## ОБЩИНА СВИЩОВ

Изх. №26-00-79 от 26.01. 2017 г.

### РАЗЯСНЕНИЯ ПО УСЛОВИЯТА НА ОБЩЕСТВЕНА ПОРЪЧКА С ПРЕДМЕТ:

,,СМР на обекти по одобрени проекти по процедура за предоставяне на безвъзмездна финансова помош BG16RFOP001-1.036 „Изпълнение на интегрирани планове за градско възстановяване и развитие 2014-2020 – Свищов“ по ОПРР по обособени позиции, обявена с №00753-2016-0019 в Регистъра на обществените поръчки.

## **СТОМАНОБЕТОНОВА РЕВИЗИОННА ШАХТА (РШ) ЗА ПЛОЩАДКОВА КАНАЛИЗАЦИЯ – ОТ Ø400 ДО Ø1000**

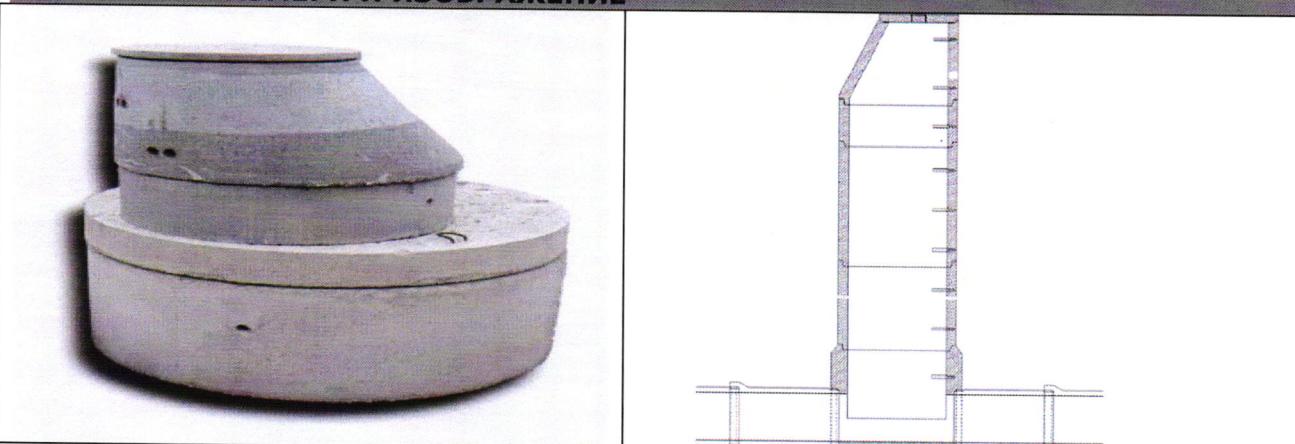
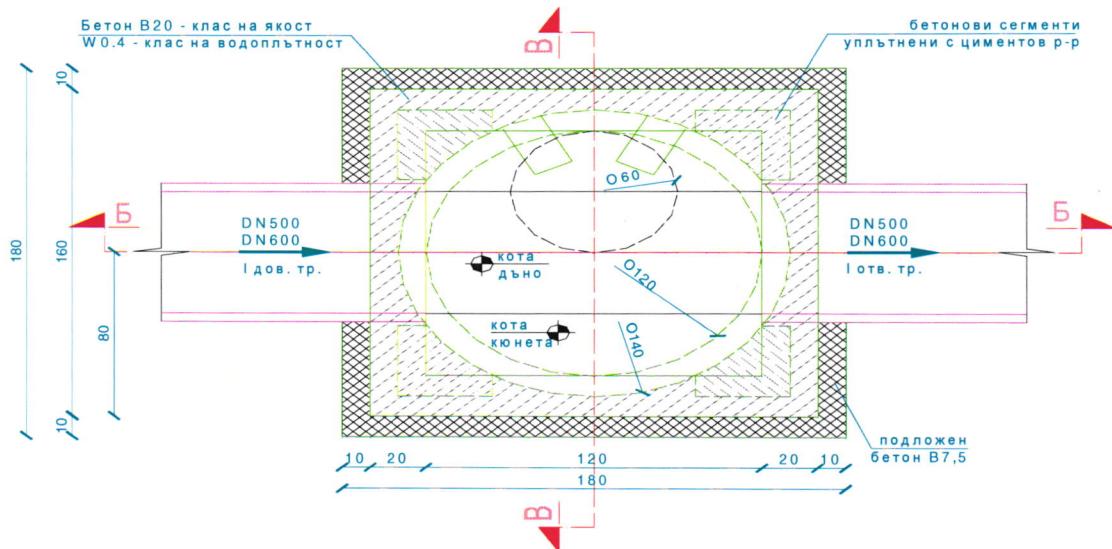
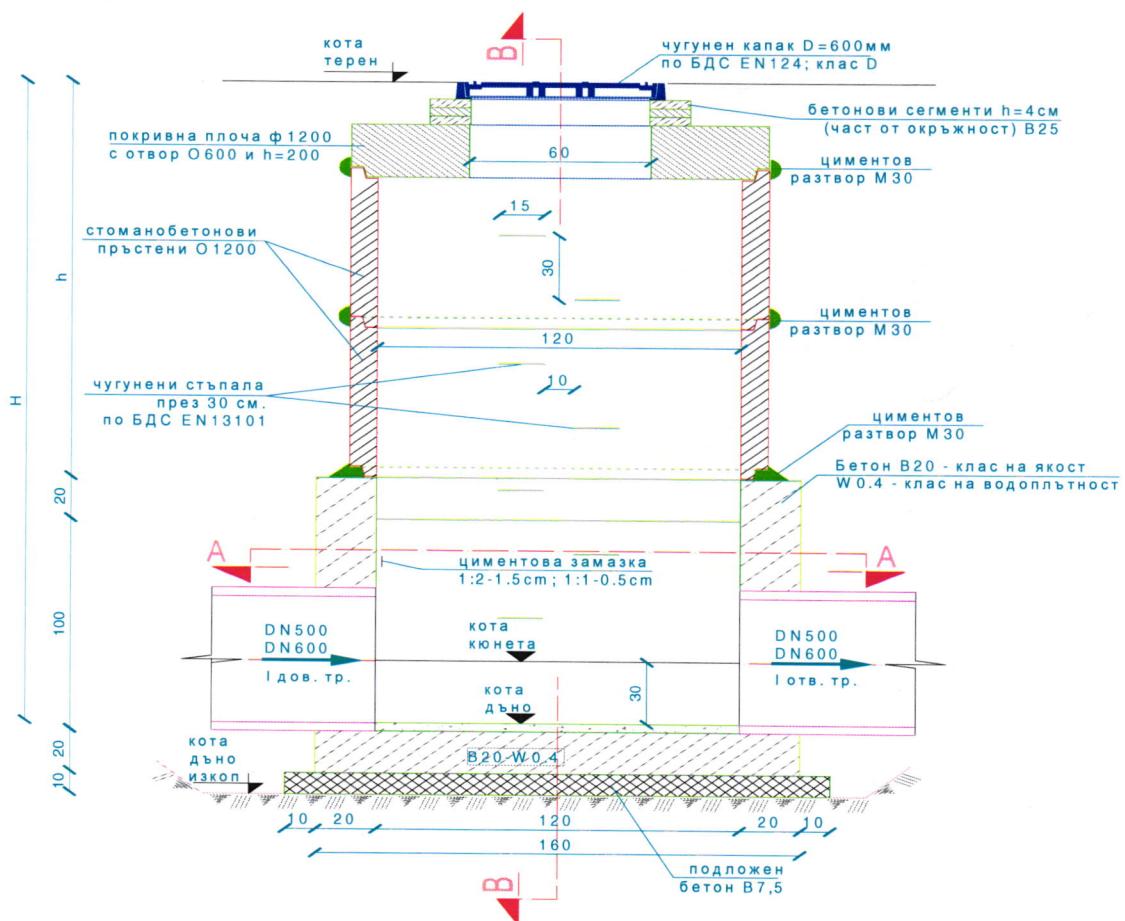
Моля Възложителя да уточни, вида на РШ Ф1000, има ли включени капаци, какъв вид и клас на натоварване са.

А. РШФ1000 са предвидени да са от готови бетонни части (дъно, конус, пръстени) за шахти с диаметър 1000 трябва да отговарят на БДС EN 1917. Капациите са чугунени и трябва да отговарят на БДС EN 124.

Характеристиките на елементите са оказани в детайла.
